Zamawiający Szpital Wojewódzki im. Św. Łukasza SPZOZ
ul. Lwowska 178 a
33-100 Tarnów
tel/fax. 014 6315 167

Dot. przetargu nieograniczonego na dostawę zakup, dostawa, montaż, instalacja, uruchomienie AKCELERATORA, przeszkolenie w zakresie obsługi, demontaż wraz z utylizacją posiadanego aktualnie przez Zamawiającego akceleratora oraz dostosowanie infrastruktury i pomieszczeń – nr spr 115/20

W odpowiedzi na zapytanie z dnia 08.01.2021r. Zamawiający wyjaśnia:

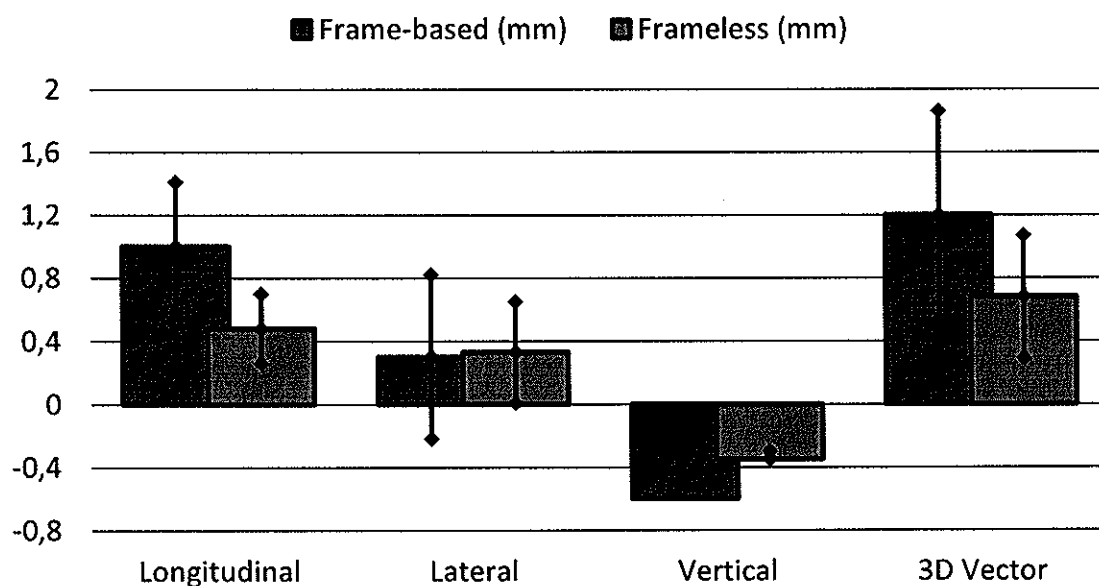
System indeksowania odległości niezbędny jest w systemach starego typu, gdzie odniesienie współrzędnych połączone jest z dodatkowym zewnętrznym lokalizatorem targetu. W nowoczesnych systemach, w tym rozwiązaniach firmy Varian Medical Systems, lokalizacja targetu odbywa się znacznie dokładniej poprzez bezpośrednie obrazowanie struktur kostnych głowy pacjenta z wykorzystaniem szybkiego, o najwyższej jakości obrazowania, kilowoltowego systemu zintegrowanego z oferowanym akceleratorem, tym samym nie ma potrzeby używania lokalizatora celu. W celu umożliwienia złożenia oferty niepodlegającej odrzuceniu oraz możliwości dostarczenia najnowocześniejszych technologii leczenia pacjentów wnosimy o modyfikację zapisu tego parametru w następujący sposób: „Rama wyposażona w system indeksowania odległości lub lokalizacja ułożenia pacjenta na podstawie obrazowania i wizualizacji struktur kostnych”. Wymaganie dostarczenia ramy zgodnie z parametrem nr 1.27 i w konsekwencji z parametrami 1.28-1.31 jest wymaganie dostarczenia anachronicznego rozwiązania. System indeksowania odległości był niezbędny w systemach starego typu, gdzie odniesienie współrzędnych połączone jest z dodatkowym zewnętrznym lokalizatorem targetu. W nowoczesnych systemach, w tym rozwiązaniach firmy Varian Medical Systems, lokalizacja targetu odbywa się znacznie dokładniej poprzez zastosowanie nowoczesnych technik IGRT, pozwalających na bezpośrednie obrazowanie struktur kostnych głowy pacjenta z wykorzystaniem szybkiego obrazowania kilowoltowego o najwyższej jakości, realizowanego przez zintegrowany z oferowanym akceleratorem system IGRT, bez potrzeby używania zewnętrznego lokalizatora. Jednocześnie pragniemy zwrócić uwagę, że już przed wielu laty zostało wykazane w wielu publikacjach, że rozwiązanie bazujące na technikach kilowoltowego obrazowania IGRT oraz specjalizowanych, termoplastycznych maskach stereotaktycznych, jest rozwiązaniem znacznie prostszym, nieinwazyjnym, a przede wszystkim bardziej precyzyjnym. Przykładowe porównanie dokładności systemów na podstawie publikacji Gevaert T. et al., IJROBP, 82(5), 1627, 2011, Setup Accuracy of the Novalis ExacTrac 6DOF System for Frameless Radiosurgery, na poniższym wykresie:

Zamawiający modyfikuje zapisy SIWZ w Załączniku nr 2A do SIWZ, Specyfikacja Techniczna Akceleratora, pkt. 1.29 otrzymuje brzmienie:

1.29	Wyposażenie systemu zapewniające unieruchomienie pacjenta w obszarze głowy w standardzie zapewniającym realizację technik SRS oraz SRT.	Tak (**)	Brak
------	---	-----	------------	------

Uzasadnienie: Intencją Zamawiającego, jest zakupienie akceleratora wyposażonego w możliwość realizacji m.in. technik takich jak SRS oraz SRT. Oczywistym jest, że jego wyposażenie musi zawierać również adekwatne (spełniające wymagania dla tych technik) możliwości zapewnienia stabilnego ułożenia pacjenta na stole terapeutycznym. Dlatego w celu złożenia oferty niepodlegającej odrzuceniu Zamawiający zmodyfikował treść zapisu pkt. 1.29.
